福島第二原子力発電所1号発電用原子炉 廃止措置計画変更認可申請書

令和3年4月28日付け、原規規発第2104283号をもって認可を受け、別紙1のとおり変更認可を受けた福島第二原子力発電所1号発電用原子炉廃止措置計画認可申請書の記載事項中、次の事項の記述を別紙2のとおり変更する。

- (1) 使用済燃料乾式貯蔵施設の導入に伴う変更
敷地内に使用済燃料乾式貯蔵施設を設置することに伴い、関連する記述を変更する。
- (2) その他、記載の適正化を行う。

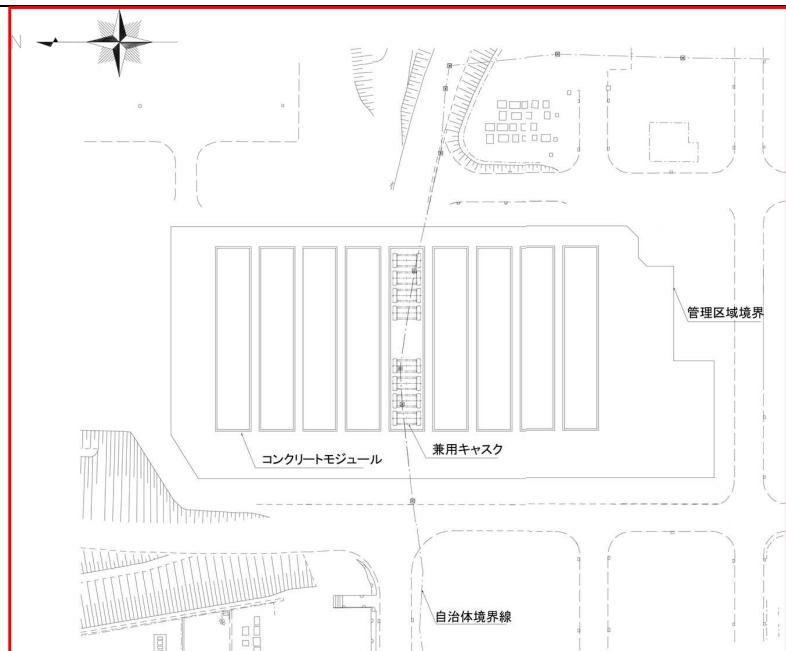
変更前	変更後	理由
<p>七 性能維持施設の位置、構造及び設備並びにその性能並びにその性能を維持すべき期間</p> <p>性能維持施設の位置、構造及び設備並びにその性能並びにその性能を維持すべき期間は第6-1表<u>及び</u>第6-2表に示すとおりである。</p> <p>廃止措置の進捗に応じて、第6-1表及び第6-2表に示す性能維持施設の位置、構造及び設備並びにその性能並びにその性能を維持すべき期間について変更する場合は、廃止措置計画に反映し変更の認可を受ける。</p>	<p>七 性能維持施設の位置、構造及び設備並びにその性能並びにその性能を維持すべき期間</p> <p><u>1. 性能維持施設及び専ら廃止措置で使用する施設又は設備の位置、構造及び設備並びにその性能並びにその性能を維持すべき期間</u></p> <p>性能維持施設<u>及び専ら廃止措置で使用する施設又は設備</u>の位置、構造及び設備並びにその性能並びにその性能を維持すべき期間は第6-1表<u>、第6-2表<u>及び第6-3表</u></u>に示すとおりである。</p> <p>廃止措置の進捗に応じて、第6-1表及び第6-2表に示す性能維持施設<u>並びに第6-3表に示す専ら廃止措置で使用する施設又は設備</u>の位置、構造及び設備並びにその性能並びにその性能を維持すべき期間について変更する場合は、廃止措置計画に反映し変更の認可を受ける。</p> <p><u>2. 専ら廃止措置で使用する施設又は設備の設計及び工事の方法</u></p> <p><u>専ら廃止措置で使用する施設又は設備の導入に当たっては、「五_2. 廃止措置の基本方針」に基づき、適切な品質マネジメントシステムのもとに保安管理を実施し、また、「五_4. 安全確保対策」に基づき、日本産業規格等の規格及び基準に準拠するとともに、放射性物質の漏えい及び拡散防止対策、被ばく低減対策、事故防止対策及び労働災害防止対策を講じる。</u></p> <p><u>2.1. 乾式貯蔵施設</u></p> <p><u>乾式貯蔵施設は、兼用キャスクである乾式貯蔵容器、周辺施設である乾式貯蔵モジュール及び乾式貯蔵容器監視設備からなる。</u></p> <p><u>乾式貯蔵施設は、乾式貯蔵容器に収納した使用済燃料の崩壊熱を自然冷却によって外部に放出することができる設計とするとともに、使用済燃料から放出される放射線をγ線遮蔽材及び中性子遮蔽材により十分に遮蔽することができる設計とする。また、乾式貯蔵容器は、適切に放射性物質を閉じ込めることができ、密封機能を監視することができる設計とするとともに、乾式貯蔵容器内の燃料位置等について想定される最も厳しい状態を仮定しても臨界に達するおそれのない設計とする。</u></p> <p><u>乾式貯蔵施設の配置図を第7-1図に、乾式貯蔵施設の概略図を第7-2図に、乾式貯蔵容器の構造図を第7-3図に示す。また、乾式貯蔵施設の設備仕様を第7-1表に示す。</u></p>	<ul style="list-style-type: none"> 記載の適正化（「専ら廃止措置で使用する施設又は設備」の追加） 「専ら廃止措置で使用する施設又は設備」として乾式貯蔵施設を追加したため

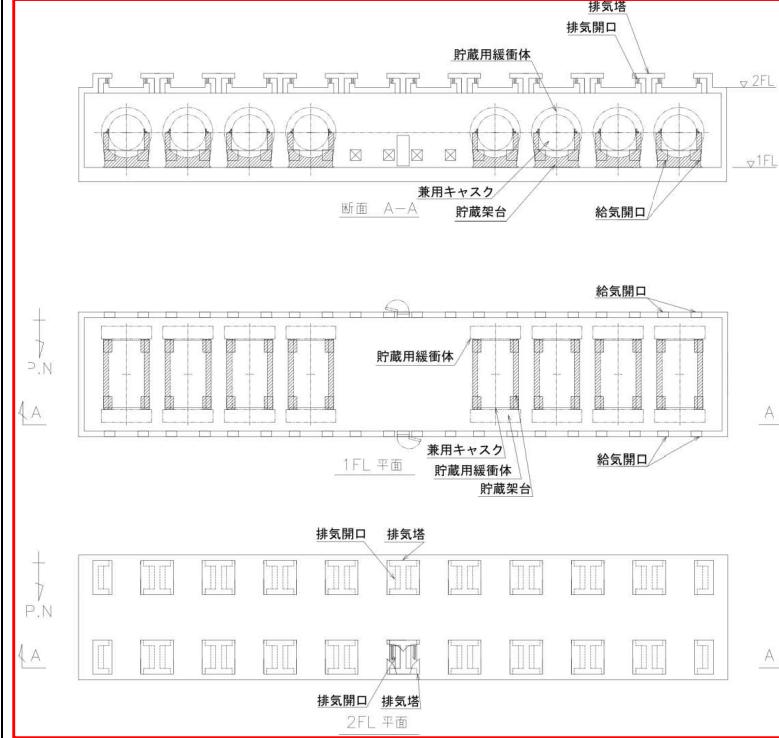
変更前	変更後	理由
(新規)	<p><u>2.1.1. 乾式貯蔵容器</u> <u>乾式貯蔵容器は、使用済燃料の収納後にその内部を乾燥させ、使用済燃料を不活性ガスとともに封入する金属製の容器であり、容器本体、蓋部（二重）、バスケット等で構成する。</u> <u>乾式貯蔵容器は以下に示すとおりの設計とする。なお、乾式貯蔵容器の設計については、型式証明を受けた特定機器の設計（型式設計特定機器の型式証明の番号：C-SE-2403211）と同一である。</u></p> <p>(1) <u>基礎等に固定せず、かつ、兼用キャスク蓋部の金属部への衝突に対してその安全機能を損なわない方法として、周辺施設である乾式貯蔵モジュール内で乾式貯蔵容器の蓋部及び底部に貯蔵用緩衝体を装着した状態で、横置きに設置する設計とする。</u></p> <p>(2) <u>自然冷却によって収納した使用済燃料の崩壊熱を外部に放出することができる設計とする。</u></p> <p>(3) <u>使用済燃料から放出される放射線をγ線遮蔽材及び中性子遮蔽材により十分に遮蔽することができる設計とする。</u></p> <p>(4) <u>適切に放射性物質を閉じ込めることができ、密封機能を監視することができる設計とする。</u></p> <p>(5) <u>乾式貯蔵容器内の燃料位置等について想定される最も厳しい状態を仮定しても臨界に達するおそれのない設計とする。</u></p> <p><u>2.1.2. 周辺施設</u> <u>周辺施設は、乾式貯蔵モジュール及び乾式貯蔵容器監視設備である乾式貯蔵容器蓋間圧力計及び乾式貯蔵容器表面温度計からなる。</u> <u>乾式貯蔵モジュールは、乾式貯蔵容器を貯蔵し、自然冷却のための給排気口を設けたコンクリート造の構築物であり、全炉心燃料の約620%相当分（乾式貯蔵容器69基分）の貯蔵能力を有する。</u> <u>乾式貯蔵モジュールは、放射線遮蔽機能を有するとともに乾式貯蔵容器の除熱機能を阻害しない設計とし、乾式貯蔵容器監視設備である乾式貯蔵容器蓋間圧力計及び乾式貯蔵容器表面温度計により監視することができる設計とする。</u> <u>また、乾式貯蔵容器蓋間圧力計及び乾式貯蔵容器表面温度計を適切な頻度で監視する設計とする。</u></p>	<ul style="list-style-type: none"> 「専ら廃止措置で使用する施設又は設備」として乾式貯蔵施設を追加したため

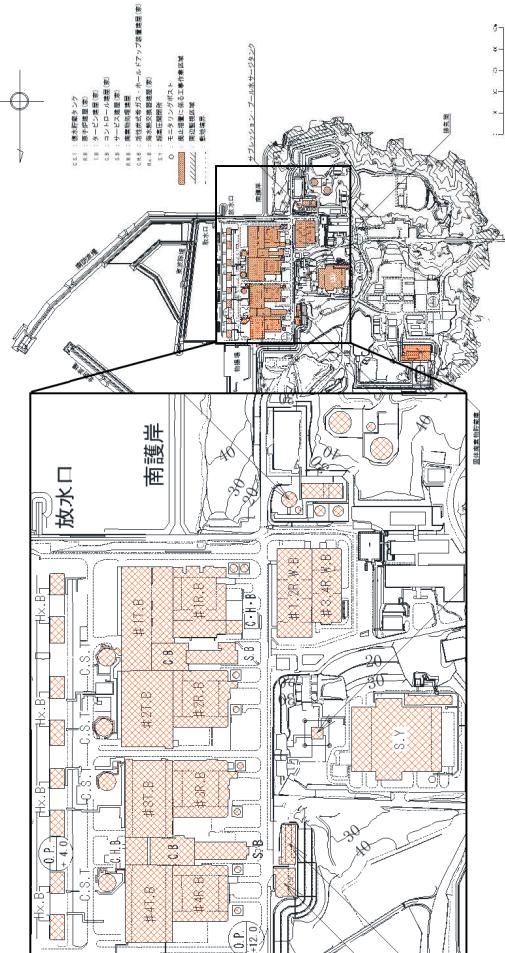
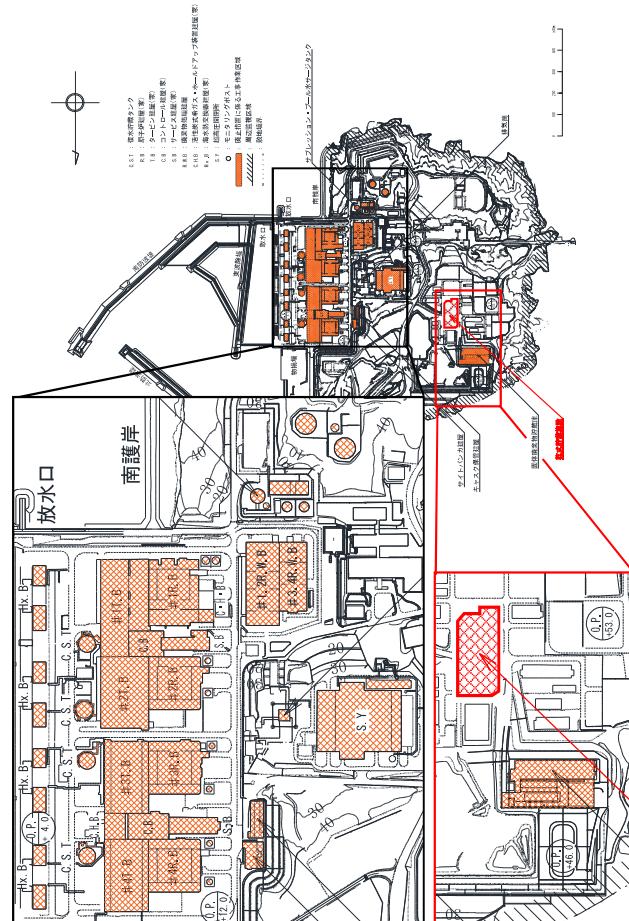
変更前	変更後	理由
<p>添付書類二 廃止措置対象施設の敷地に係る図面及び廃止措置に係る工事作業区域図 (中略)</p>  <p>第2-1-1図 廃止措置対象施設の敷地に係る図面及び廃止措置に係る工事作業区域図</p>	<p>添付書類二 廃止措置対象施設の敷地に係る図面及び廃止措置に係る工事作業区域図 (中略)</p>  <p>第2-1-1図 廃止措置対象施設の敷地に係る図面及び廃止措置に係る工事作業区域図</p>	<ul style="list-style-type: none"> 乾式貯蔵施設の導入に伴う変更
